改善箇所説明図

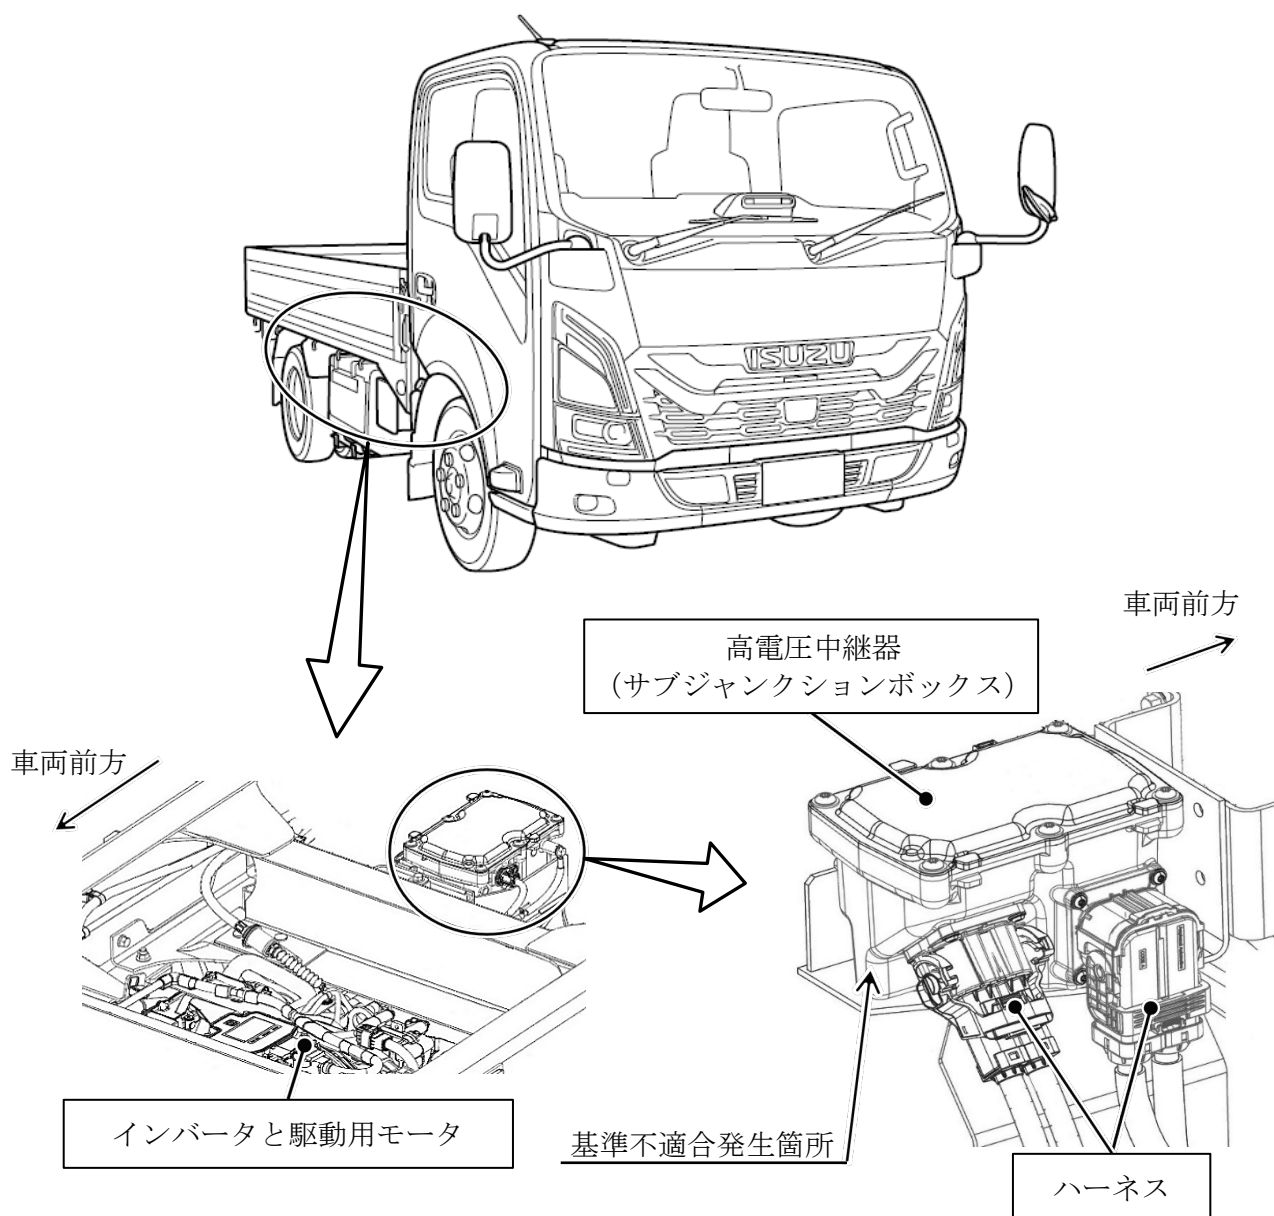
高電圧装置回路において、高電圧中継器（サブジャンクションボックス）の設計が不適切なため、コネクタの端子が異常発熱し、端子部が溶損することがある。そのため、絶縁抵抗が低下してEVシステム警告灯が点灯するとともに、フェールセーフ機能が作動して駆動用モータの出力を停止し、走行不能に至るおそれがある。また、コネクタ部が破損してハーネスが外れインバータ及び駆動用モータへの電力供給が遮断され、最悪の場合、走行不能に至るおそれがある。

全車両、サブジャンクションボックスを対策品に交換する。また、特定の故障コードが確認された場合は、ハーネスおよびインバータと駆動用モータを新品に交換する。

識別：助手席側ドア開口部のシリアルナンバープレート下部中央の位置に、識別シール（水色）を貼付する。
